Unione dei Comuni Savena-Idice

Pianoro, li 11 dicembre 2024

OGGETTO: R.D.L. 3267/1923 VINCOLO IDROGEOLOGICO: PROCEDURA DI VERIFICA DI ASSOGGETTABILITÀ A VIA (SCREENING) RELATIVA AL PROGETTO DENOMINATO "IMPIANTO EOLICO CASONI DI ROMAGNA" IN COMUNE DI MONTERENZIO – RICHIESTA DI INTEGRAZIONI

Figura 1: Estratto Relazione Tecnica descrittiva del Progetto di cui al file "23V047_Repower_Casoni PARTE_I_PROGETTO_LUG24_03", in particolare la planimetria tipo della piazzola dell'aerogeneratore

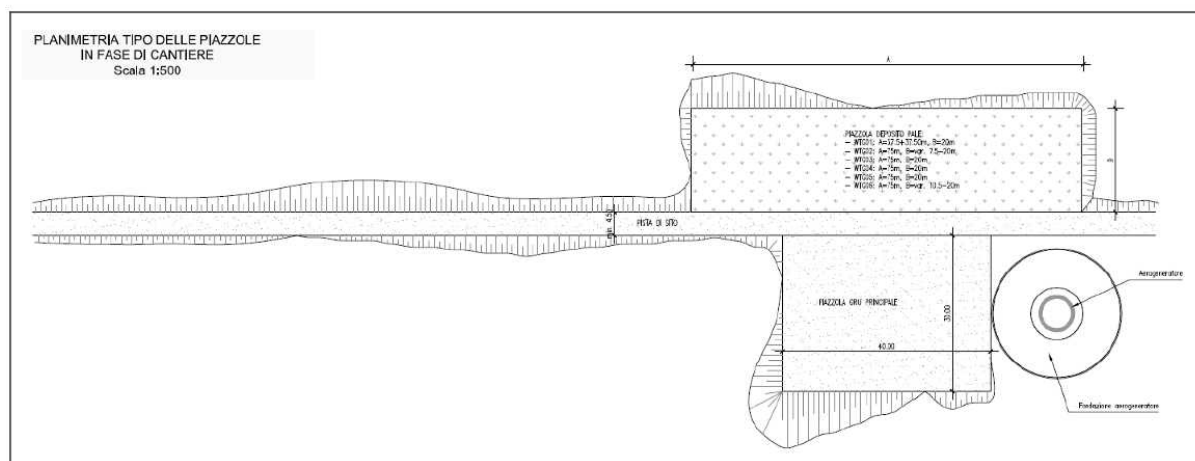
- VI. il montaggio dei nuovi aereogeneratori comporterà la modifica dell'andamento morfologico dell'area al fine di creare "...aree livellate per la posa delle pale e per le manovre in sicurezza dei mezzi di cantiere oltre il posizionamento della gru...". La superficie stima per ogni singola piazzola è compresa tra 2.300 e 2.700 m². Successivamente la realizzazione dell'aerogeneratore è "previsto il ripristino delle piazzole per il deposito delle pale con mantenimento delle sole piazzole "gru principale" che saranno oggetto di inerbimento" (si veda figura 1 che segue). Si riporta anche che per la realizzazione delle piazzole "nelle prossime fasi di progetto" sono previste:

- "opere di sostegno superficiali";
 - "opere di sostegno su fondazioni dirette quali gabbionate su uno o più ordini";
 - "opere strutturali quale un diaframma di pali i una gabbionata su pali";

- si chiarisca se i terreni ottenuti dal *"...ripristino delle piazzole per il deposito delle pale..."* (si veda il punto A.VI. delle premesse) sono computati nei volumi di terreno in esubero riportati al punto A.X. delle premesse. Nel caso in cui non siano stati inseriti, si provveda a qualificarli e a definire il suo eventuale riutilizzo o conferimento a discarica;

Figura 4: Estratto dalla Relazione Generale di Progetto di cui al file "001-RTG001-00.pdf", in particolare il fronte di scavo propedeutico alla realizzazione del piano di sedime della fondazione

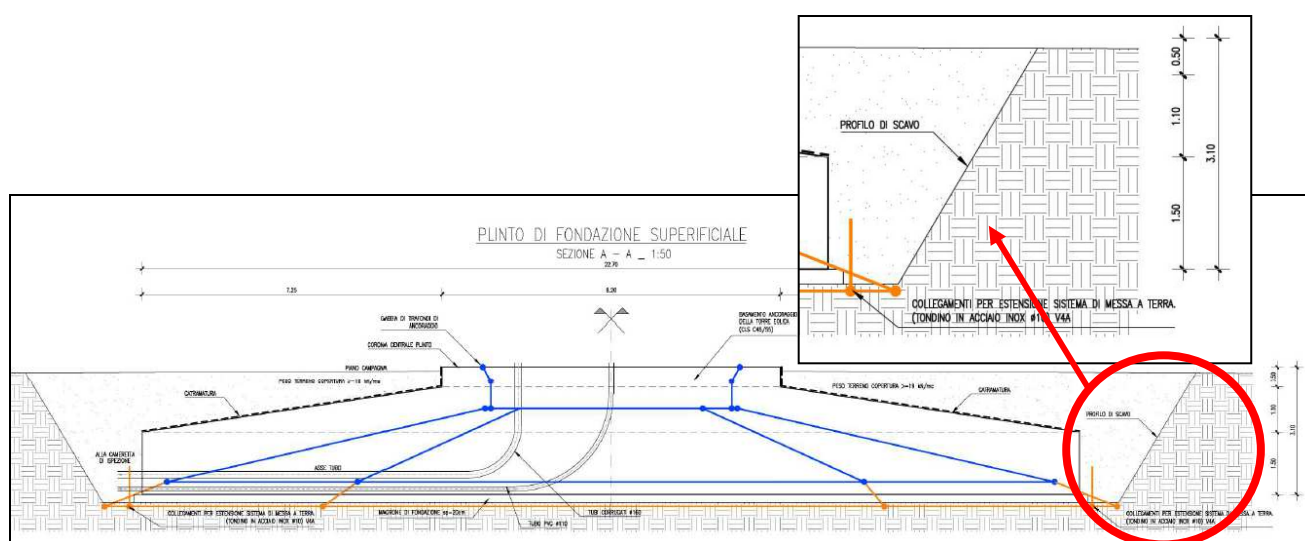
- II. il Modello Geotecnico per dimensionare le fondazioni è quello riportato in *figura 3* che segue;
 - III. il piano di posa del plinto è attestato alla profondità di circa 3,1 metri come rappresentato nella *figura 4* che segue. Tale sbancamento dovrà essere verificato ai fini della stabilità locale;

- 8) si esegua preventivamente una verifica di stabilità locale del fronte di scavo per la realizzazione del piano di sedime del plinto di fondazione (si veda punto C.III. delle premesse);

Figura 5: sovrapposizione dei shapefile di progetto, in particolare l'area del aerogeneratore WTG02 ricompreso all'interno di un'area classificata come bosco nella Carta Forestale

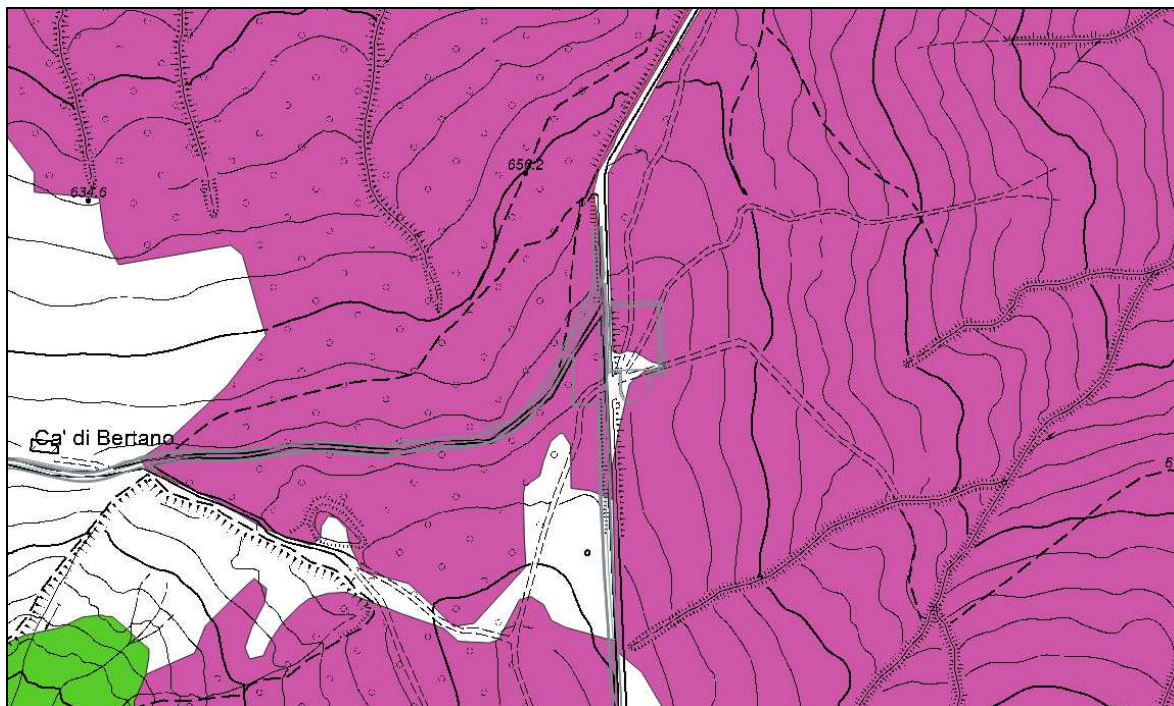
- I. il nuovo aereogeneratore in progetto denominato WGT02 sarà realizzato all'interno delle campiture delle aree boscate della Carta Forestale (si veda *figura 5* che segue);

- 1) Relazione a firma di tecnico professionalmente abilitato (Agronomo o Dottore Forestale) che chiarisca se tutte le opere (aree di cantiere, aereogeneratori con piazzola, ecc.) interferiscano con aree forestali;

Figura 6: sovrapposizione dei shapefile di progetto, in particolare l'interazione tra la piazzola del WTG06 con un deposito

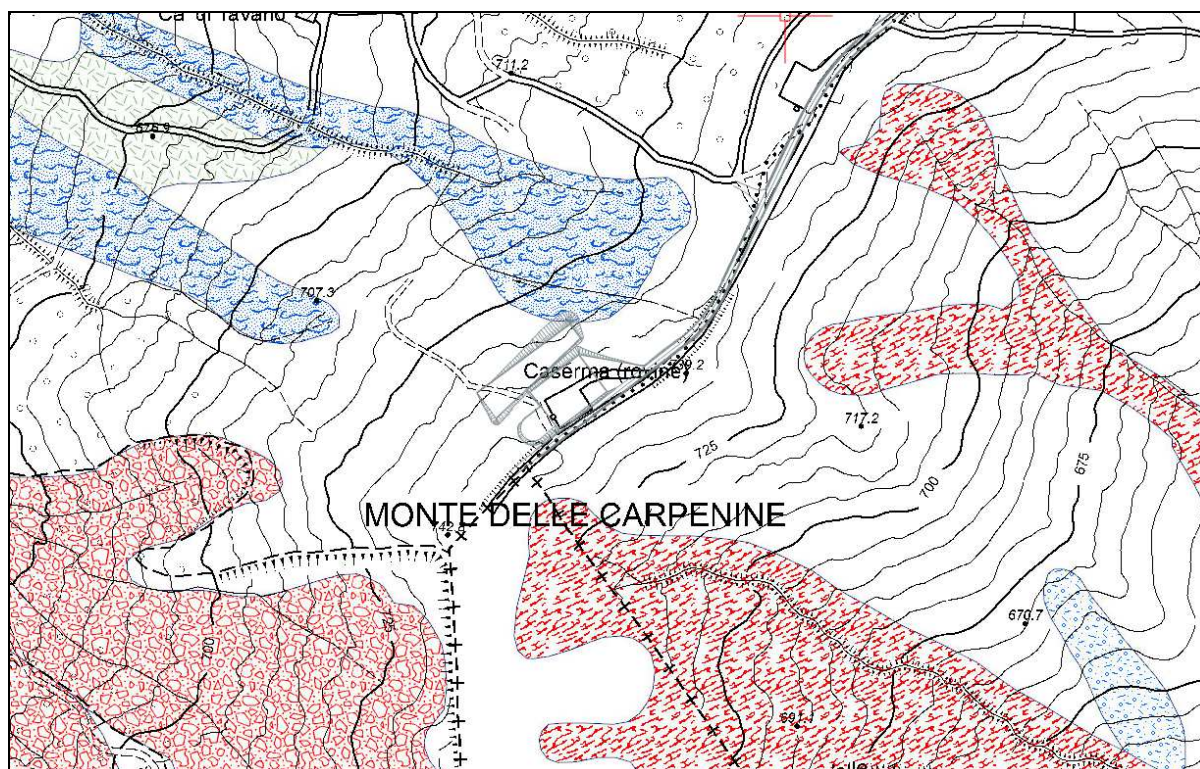
- II. la piazzola realizzata per l'aerogeneratore WGT06 è posizionata immediatamente a monte di un movimento gravitativo quiescente (si veda *figura 6* che segue).

- 9) si definisca la compatibilità geologica e l'interazione dei riporti per la realizzazione delle piazzole, in particolar modo quella immediatamente a monte del dissesto quiescente (si veda il punto F.II. delle premesse);
